# 2022年3月16日に発生した福島県沖地震による 影響確認について

2023年4月14日

東京電力ホールディングス株式会社

## 過去に頂いたコメント

### 3 増設雑固体廃棄物焼却設備 ストーカ・二次燃焼器

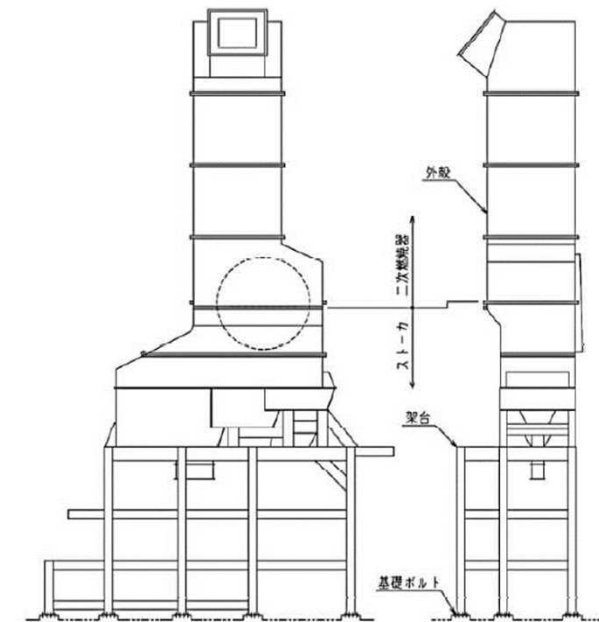
増設雑固体廃棄物焼却設備のストーカ・二次燃焼器について、3月16日地震はぎとり波を用い建屋応答及びFRSを作成し、FRSから求めた震度を用い応答倍率法にて地震の影響を確認した。

部材	材料	応力の種類	算出応力 (MPa)	許容応力 (MPa)
外殻	SS400	一次一般膜	1597	221
		一次	1638	221
架台	SS400	組合せ	970	212
		圧縮と曲げの組合せ	$\frac{ \sigma_c }{1.5f_c} + \frac{ \sigma_b }{1.5f_b} \leq 1, \frac{ \sigma_b  -  \sigma_c }{1.5f_t} \leq 1$ 4.48 (無次元)	
基礎ボルト	SS400	引張	864	225
		せん断	139	130

許容応力（設計上の基準値）を超える値であることから、詳細点検を実施する

### 3 増設雑固体廃棄物焼却設備 ストーカ・二次燃焼器 詳細点検結果

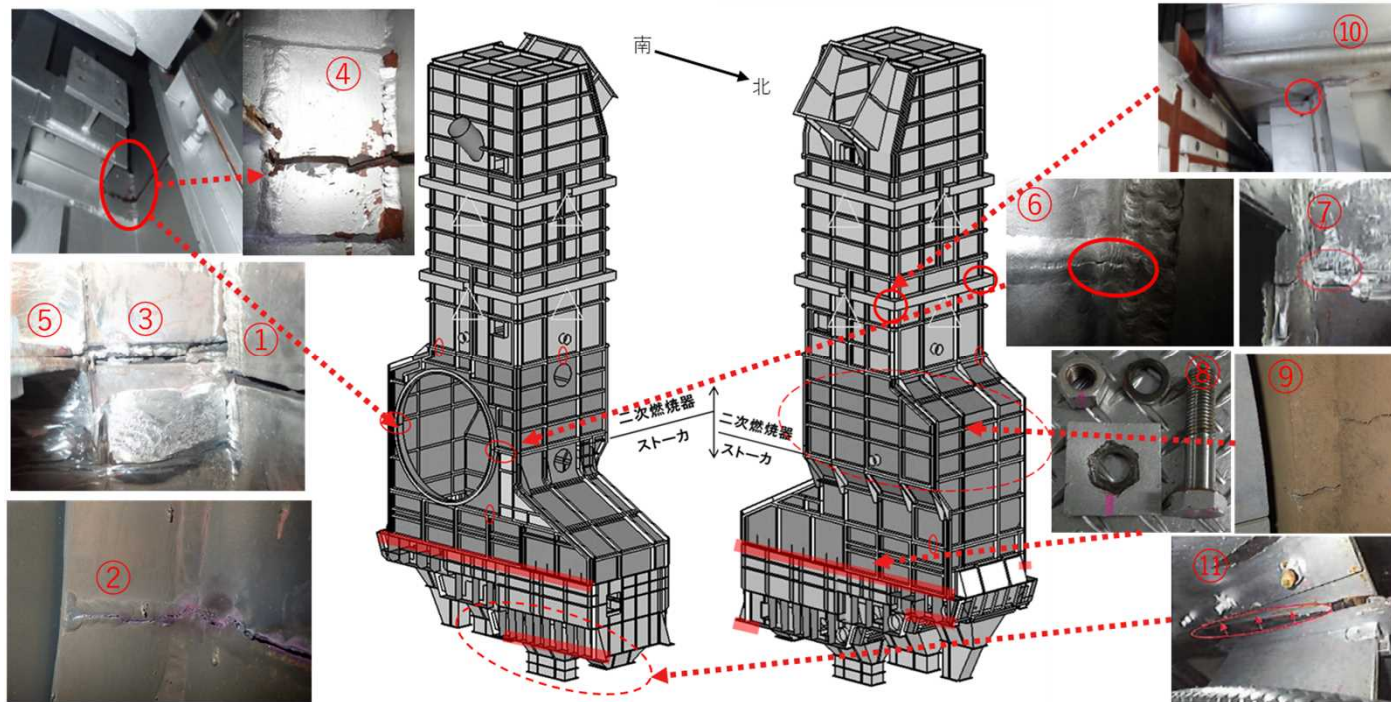
評価事項	損傷	詳細点検項目	確認事項	点検結果
外殻、架台の地震による影響	割れ 変形	詳細目視	変形、塗装の剥がれ等の確認	下記参照
水平方向地震力のせん断力による影響	基礎ボルトの割れ、欠陥	超音波探傷検査 (UT)	垂直法による欠陥の有無を確認	有意な指示エコー無
垂直方向地震力の引張力による影響	基礎ボルトの伸びによる緩み等	打診試験	伸びが発生した場合緩みが確認される事を想定し、打診音で違いを確認	打診音での緩み確認せず

#### 引取合円筒

①,⑥ 溶接割れ・開き

② フランジ内面溶接割れ

#### ストーカ・二次燃焼器接続部

③,⑦ シール溶接割れ・開き

④ 塞ぎプレート破断

⑤ 外殻接続材開き

#### ストーカ・二次燃焼器接続ボルト

⑧ ボルト緩み、ボルト・座金歪み

#### 内部耐火物

⑨ 南北にクラック

#### 二次燃焼器外殻補強材・

振れ止め材接続部

⑩ 溶接部割れ

#### ストーカ・架台据付部

⑪ シムプレートずれ

- 増設雑固体廃棄物焼却設備のストーカ・二次燃焼器では、2022年6月18日のパトロールにおいて、ロータリーキルン取合円筒の溶接部、二次燃焼器とストーカ取合の塞ぎプレートに亀裂等があることが確認された
- 上記を踏まえ、水平展開調査を実施したところ、他の箇所でもボルト・座金の歪み等が確認された

#### <ロータリーキルン取合円筒の溶接部、二次燃焼器とストーカ取合の塞ぎプレートの亀裂>

- 破面観察の結果、過大な応力で延性破壊に至っており、3月16日の地震動により損傷したものと推定している
- 当該部は、突き合わせ溶接で施工されていたが、溶接金属の溶込厚さが小さく、設計よりも強度が低かったことも原因と推定している
- 対策として、開先をとった溶接により施工し直した

#### <接続ボルトの緩み、ボルト・座金の歪み>

- 3月16日の地震動により損傷したものと推定しているが、ボルト径に対しボルト穴が大きかったことにから、座金に過度な力が作用したことも原因と推定している
- 対策として、材質・寸法を見直したボルト・座金にて施工し直した
